Modifikationen am NTB MPC555-Headerboard

Oberseite:

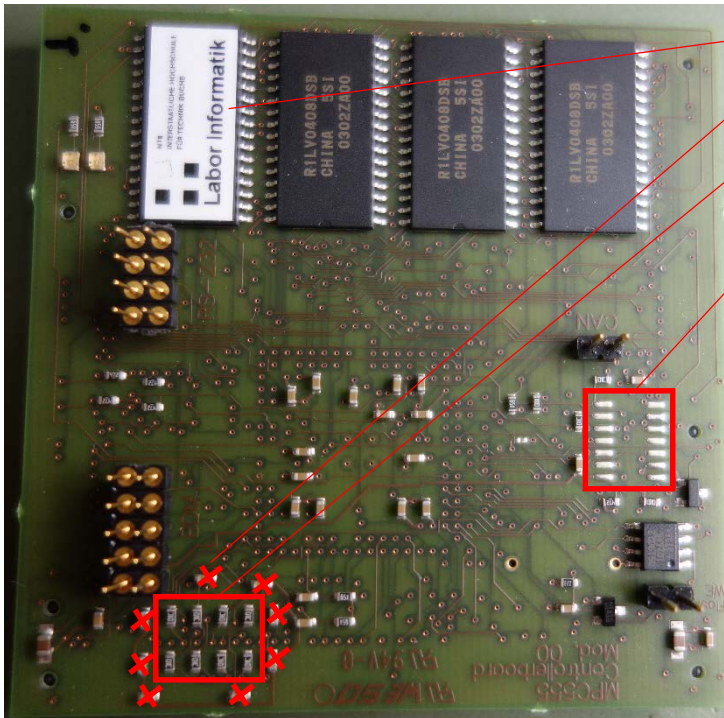
- Beschriftung „Labor Informatik“ (9x20)
- Kondensatoren an Analog-Eingängen entfernen (A:AN0...3 und A:AN48...51)
- Widerstände an Analog-Eingängen durch 0Ω ersetzen (A:AN0...3 und A:AN48...51)
- CAN-Controller entfernen (U7)

Unterseite:

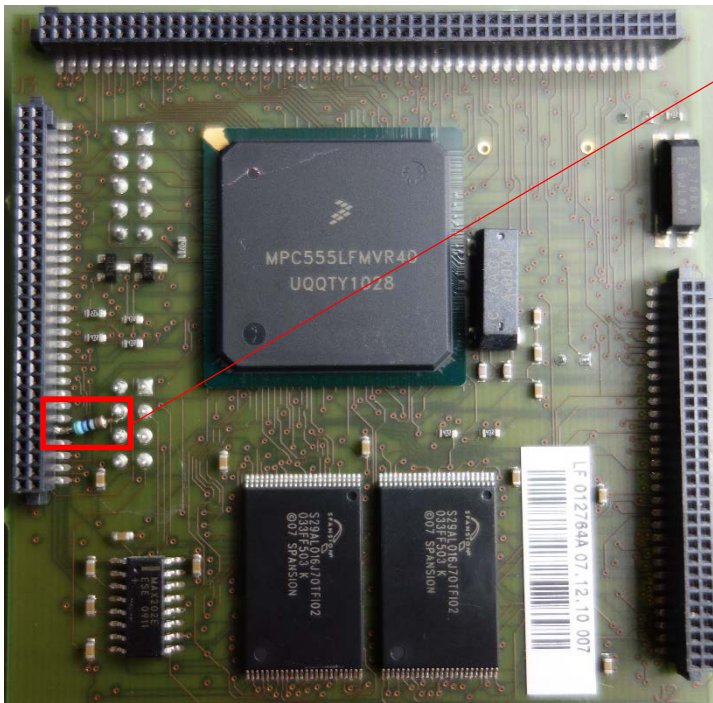
- 5.6 kΩ Pull-Up-Widerstand für TAE-Signal einbauen
